Comune di Pisa
PIANO DI RECUPERO
AREA IMMOBILE EX-GEA
Via Emanuele Filiberto Duca d'Aosta

**STUDIO ACUSTICO: APPROFONDIMENTI
E RILIEVI RUMORE**
INTEGRAZIONI

RIFERIMENTO : *Prot. Comune di Pisa n. 113563 Pratica n. 2020/EP/003441*

OGGETTO : **Procedura di VAS PdR ex GEA - Approfondimento per Rapporto Ambientale VAS (nota ARPAT Prot. 23166 del 04.03.2021)**

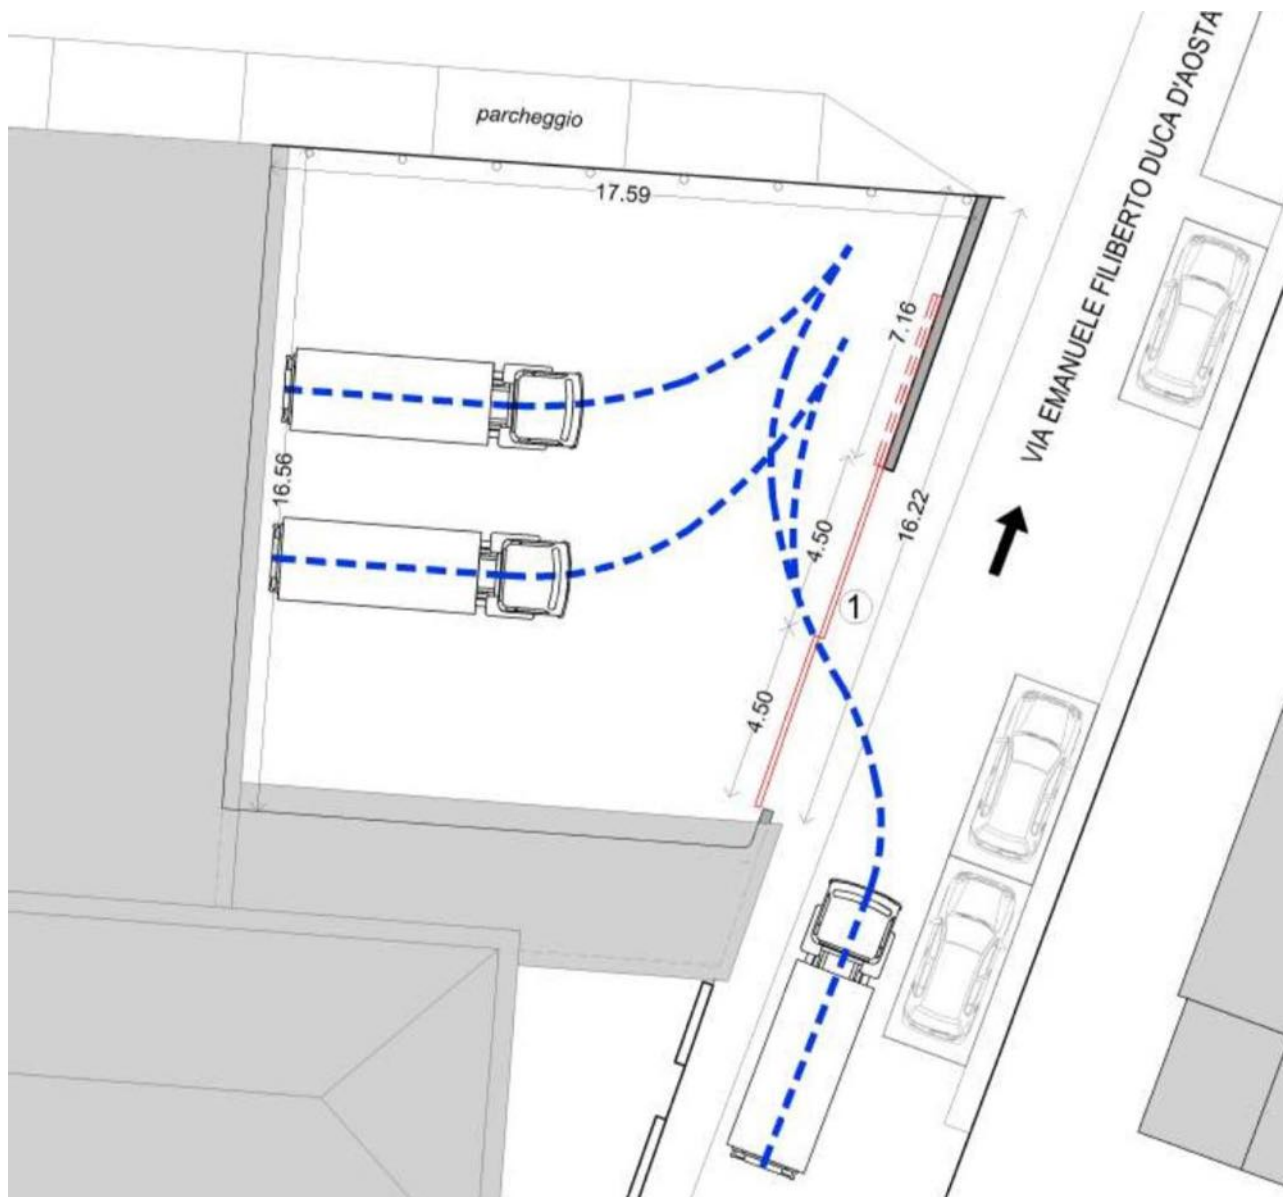
1 *L'attività di carico/scarico merci prevista nello spazio esterno, posto in corrispondenza di Via Emanuele Filiberto Duca d'Aosta e in prossimità di tre edifici adibiti ad uso residenziale, potrebbe risultare una fonte di disturbo per i recettori posti in prossimità di essa, tenuto conto dei seguenti fattori:*

- *Nella relazione non è stata prevista né descritta nessuna schermatura acustica in grado di abbattere le emissioni sonore verso i recettori*

Se si esamina la tavola progettuale si nota come la zona segnalata si trova di fatto sul retro del negozio, dove sono state ricavate tre piazzole tramite le quali il mezzo in carico scarico si posiziona con il retro lato magazzino, alza la rampa alla quota del magazzino e provvede allo scarico.

Pertanto, considerato che il mezzo una volta accostato alla pedana di scarico spenga immediatamente il motore, le operazioni di carico scarico, presumibilmente con il sistema a roll container, o con il sistema a trans pallet sono eseguite praticamente in ambiente al chiuso; la struttura del magazzino si interpone tra il passaggio della merce in carico scarico e le abitazioni potenzialmente disturbate creando di fatto una schermatura acustica.

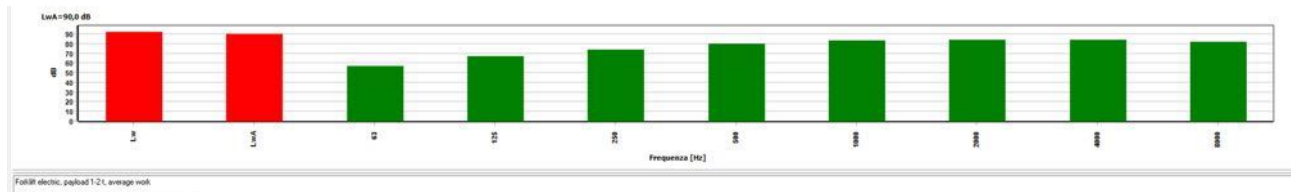
- **lo spettro di frequenza utilizzato come input al modello e relativo ad ogni sorgente sonora simulata**

Di seguito lo spettro utilizzato per le unità esterne dell'impiantistica meccanica dichiarato come

"Averaged value of about 150 industrial sources such as

cooler, fan, compressor": nell'incertezza degli impianti in istallazione si è preferito inserire questi valori medi che i valori riportati nelle schede tecniche degli impianti utilizzati per la simulazione, dai quali si sono altresì ricavati la potenza sonora dimensioni da inserire nel software

Ovviamente nella VIAC definitiva dovranno essere inseriti i valori effettivi.

conad pisa filiberto
inmissione

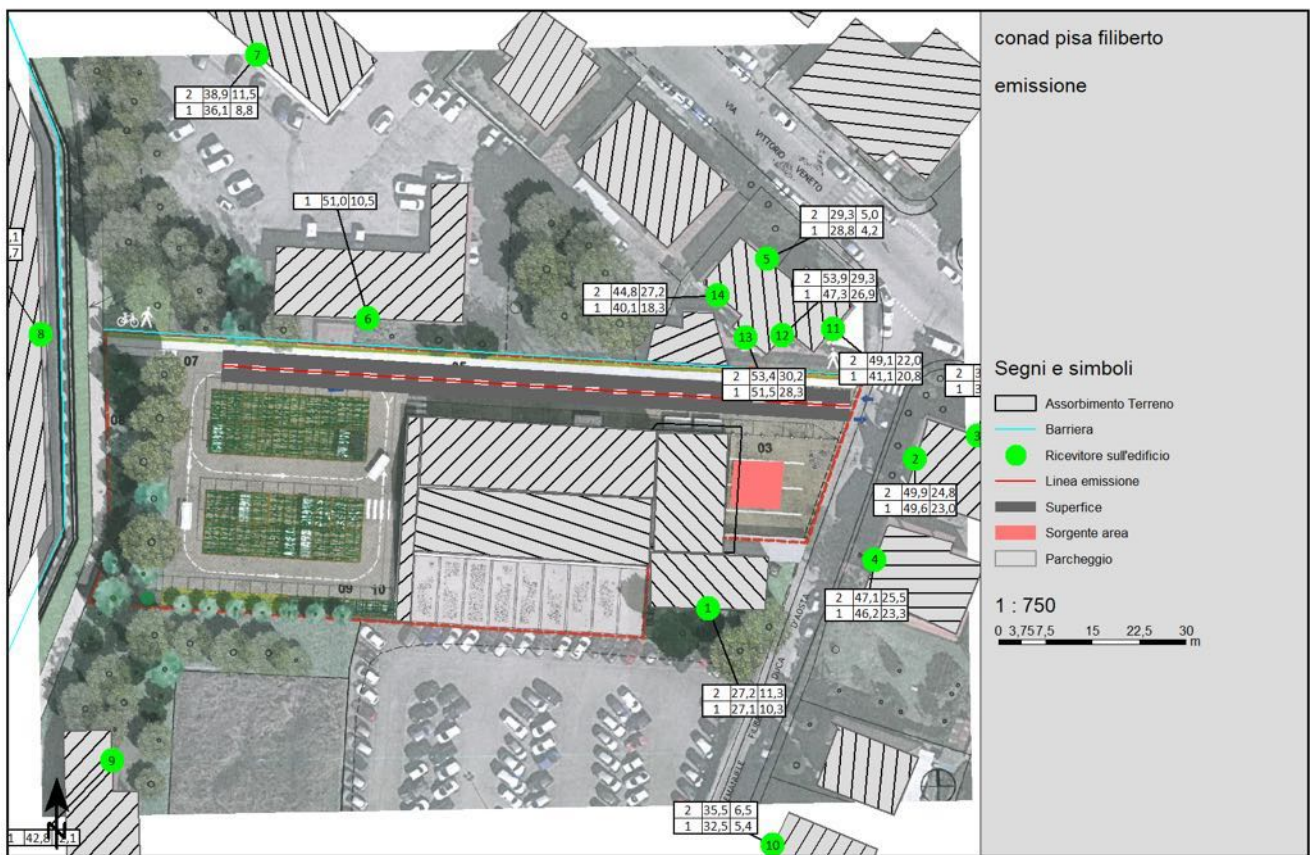
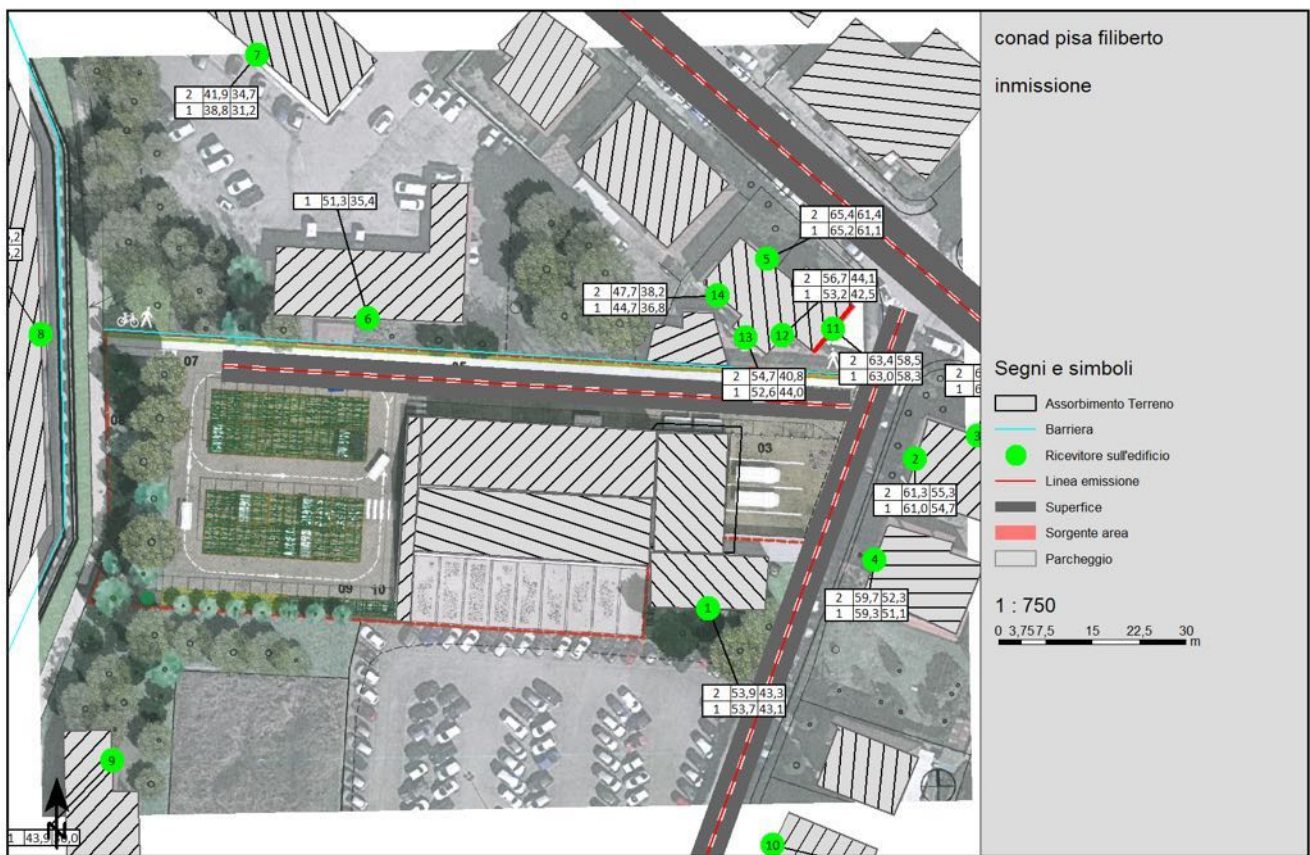
Non è stata valutata la rumorosità riconducibile al traffico indotto sulla strada di collegamento tra Via Emanuele Filiberto Duca d'Aosta e il parcheggio dell'attività.

Considerata l'osservazione in cui si rilevava che alcune abitazioni (*...in riferimento al recettore D, le finestre della sua abitazione che si affacciano sul lato sud...*) potevano presentare livelli di rumore residuo inferiori a quelli messi in relazione, avvalendosi dello stesso modello già utilizzato cambiando alcuni dati di ingresso

-sono stati inseriti due nuovi punti di verifica nel recettore D, in particolare il recettore 13 ed il recettore 14, relativo alle finestre con affaccio lato sud del recettore D verso il negozio.

-E' stata ridotta la superficie del parcheggio ed inserita la strada di collegamento tra Via Emanuele Filiberto e il parcheggio

-sono state inserite solo 3 strade, considerando su Via Vittorio Veneto un traffico di 1000v/h, su Via Emanuele Filiberto un traffico di 120v/h, sulla strada di collegamento un traffico (forse eccessivo) di 100v/h.

Di seguito la tabella riepilogativa, si allegano le tavole del software di calcolo

Si nota come effettivamente i nuovi recettori presi in considerazione siano i più esposti alla rumorosità del nuovo intervento, ma che comunque su questi recettori i limiti assoluti di immissione ed emissione sono ampiamente rispettati e che in facciata il livello differenziale fornisce valori inferiori a 5dB(A) in periodo diurno e 3 dB(A) in periodo notturno
